DODATEK Č. 1 KE SMLOUVĚ O DÍLO Č. 186/OVZ/PV/2022

TLZ č./verze:	1/ver1
Datum předložení TLZ:	Zhotovitel předložil 5. 4. 2023
Smlouva o dílo (SoD) č.:	186/OVZ/PV/2022
Projekt registrační číslo:	
Stavba:	VÍCEÚČELOVÝ OBJEKT PRO VÝUKU A OSVĚTOVOU ČINNOST PŘF UPOL - II.
Objekt:	
Název změny:	Skladby střechy a úprava atiky

TLZ č./verze:	2/ver1
Datum předložení TLZ:	Zhotovitel předložil 5. 4. 2023
Smlouva o dílo (SoD) č.:	186/OVZ/PV/2022
Projekt registrační číslo:	
Stavba:	VÍCEÚČELOVÝ OBJEKT PRO VÝUKU A OSVĚTOVOU ČINNOST PŘF UPOL - II.
Objekt:	
Název změny:	Výplně otvorů

ZM.č.1 ZMĚNA STŘ. ZÁKLOPU NAD SÁLEM

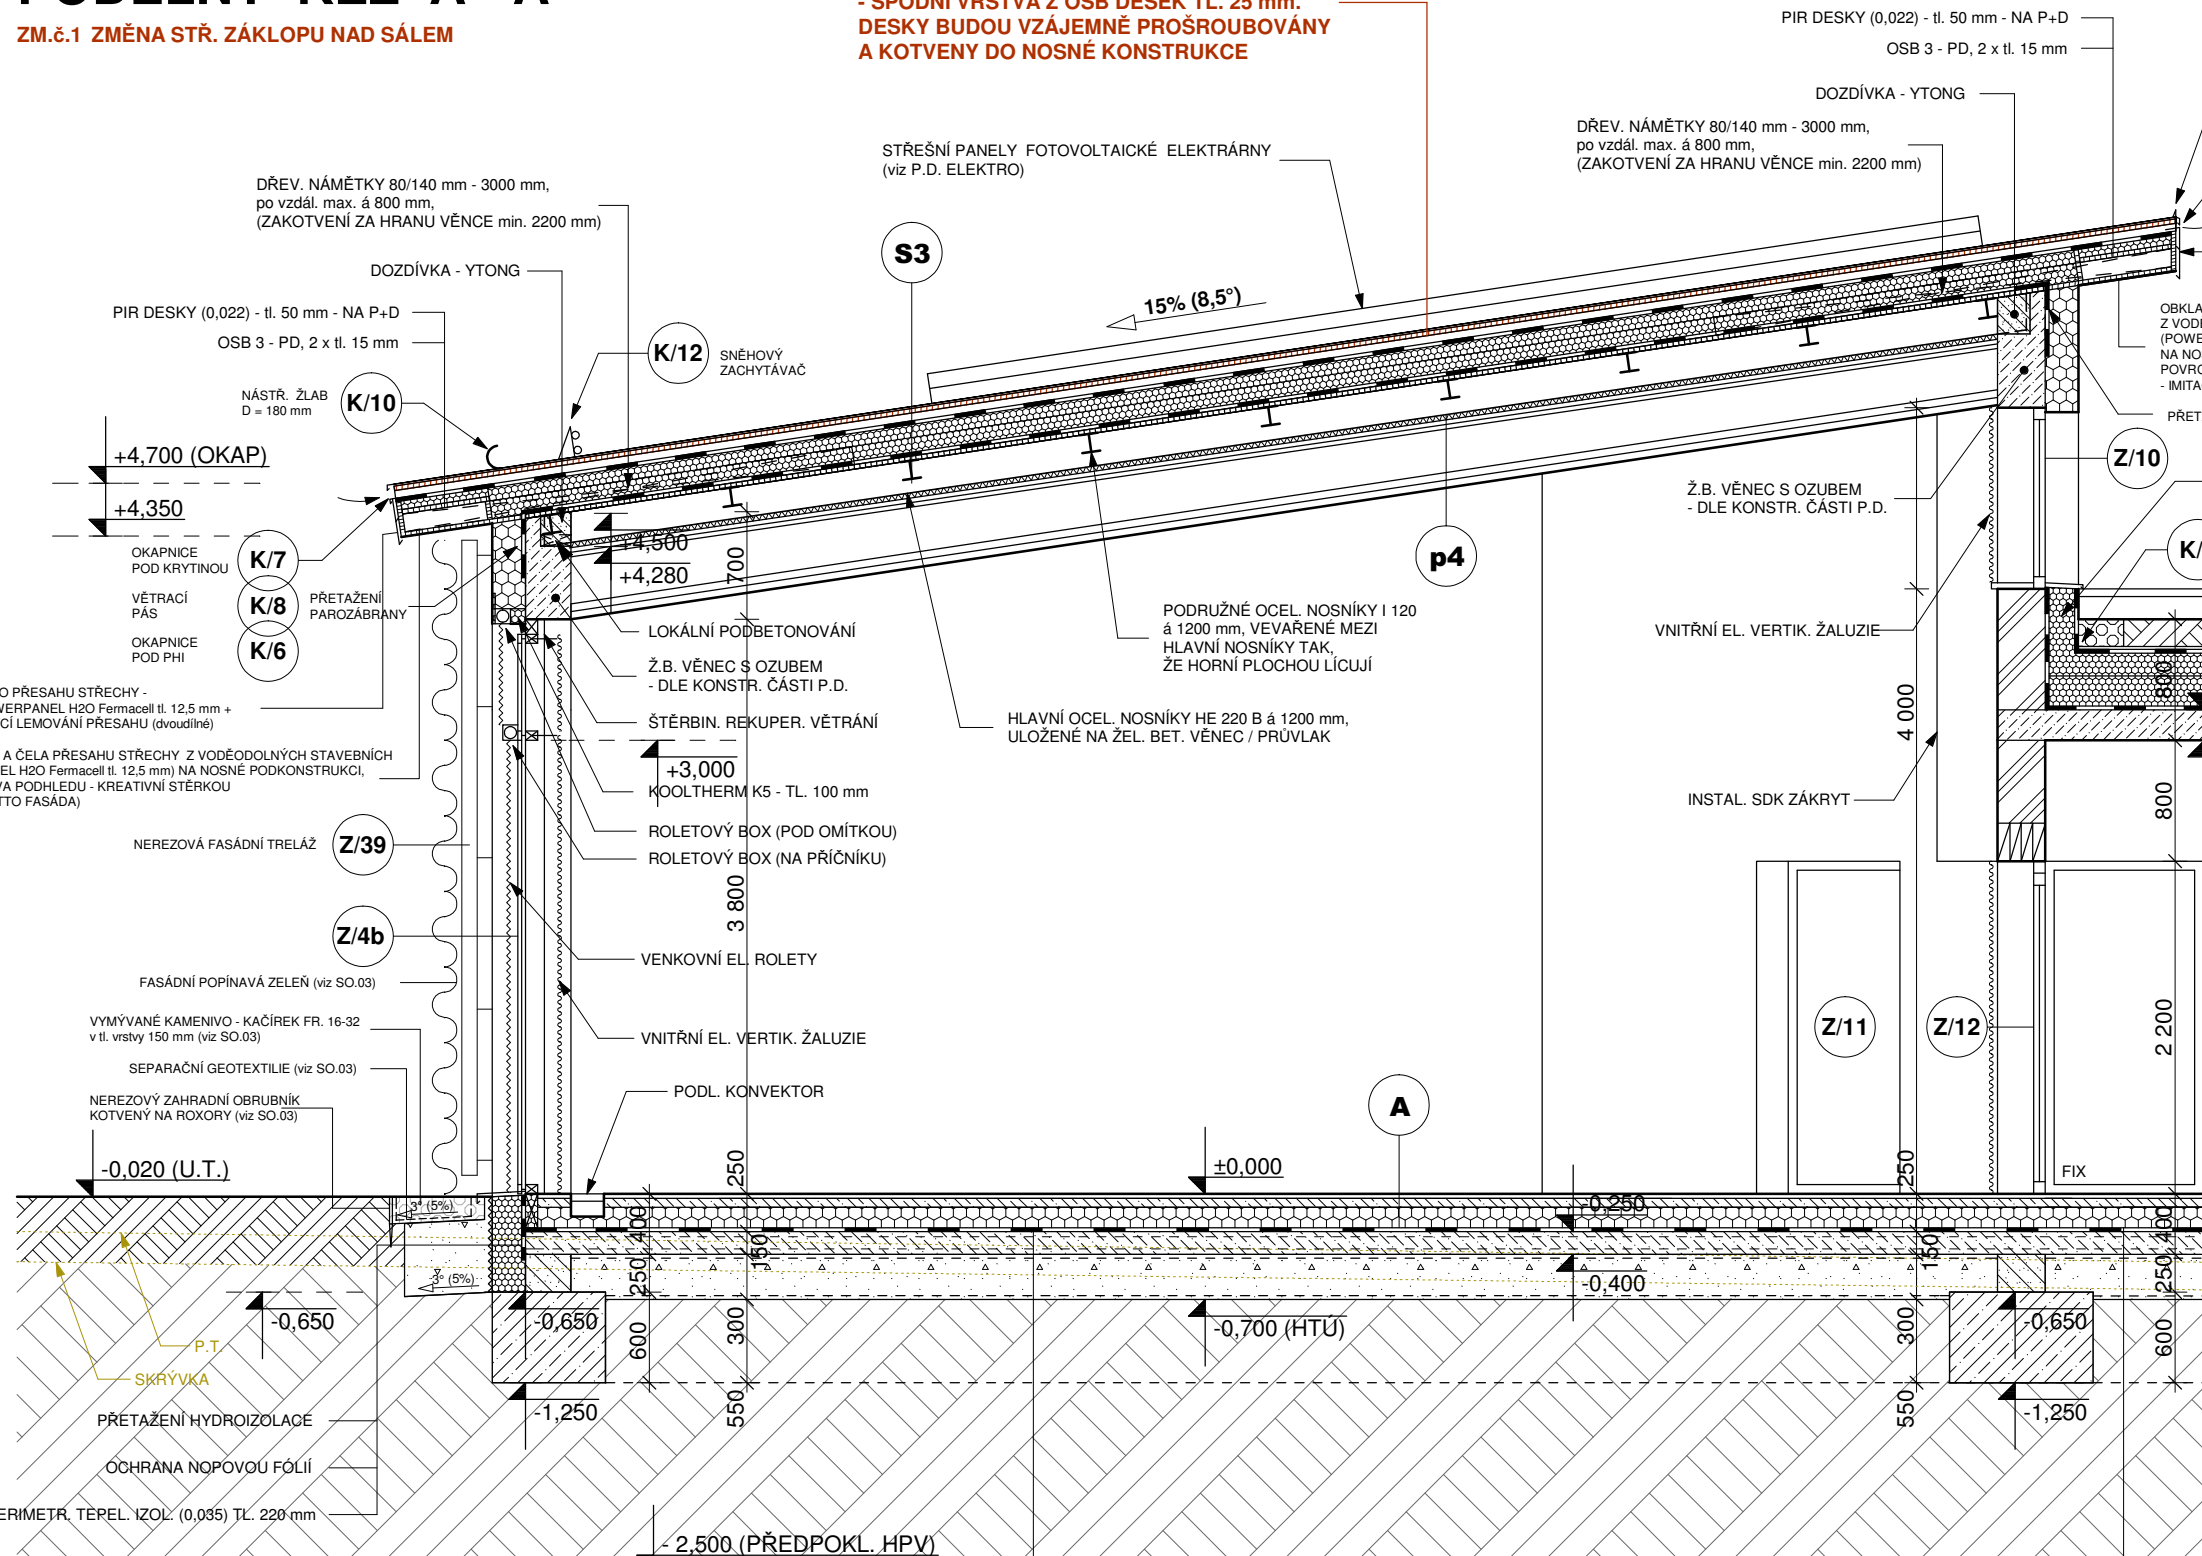
Část 1 - změna skladby střechy nad sálem

V rámci předcházení možných škod bylo na kontrolním dnu 6. 4. 2023 rozhodnuto, že OSB desky pod krytinou budou nahrazeny dřevěnými prkny tl. 24 mm, které jsou prodyšné. Vzhledem k tomu, že prkna mají nižší měrnou hmotnost než OSB desky, projektant statik nařídil přitížit spodní část skladby dvouplášťové střechy navíc ještě jednou vrstvou OSB desek v síle 25 mm, čímž do budoucna má být eliminováno riziko poškození střechy povětrnostními vlivy, tj. vztlakem při vichřici nebo tornádu, které se v naší zeměpisné poloze vyskytuje stále častěji. Tato úprava nemění tvar střešní konstrukce a ani nemá dopad na celkový architektonický výraz budovy.

PLNOPLOŠNÝ ZÁKLOP POD PLECHOVOU KRYTINOU :
 - HORNÍ VRSTVA Z DŘEVĚNÝCH PRKEN TL. 24 mm,
 - SPODNÍ VRSTVA Z OSB DESEK TL. 25 mm.
 DESKY BUDOU VZÁJEMNĚ PROŠROUBOVÁNY
 A KOTVENY DO NOSNÉ KONSTRUKCE
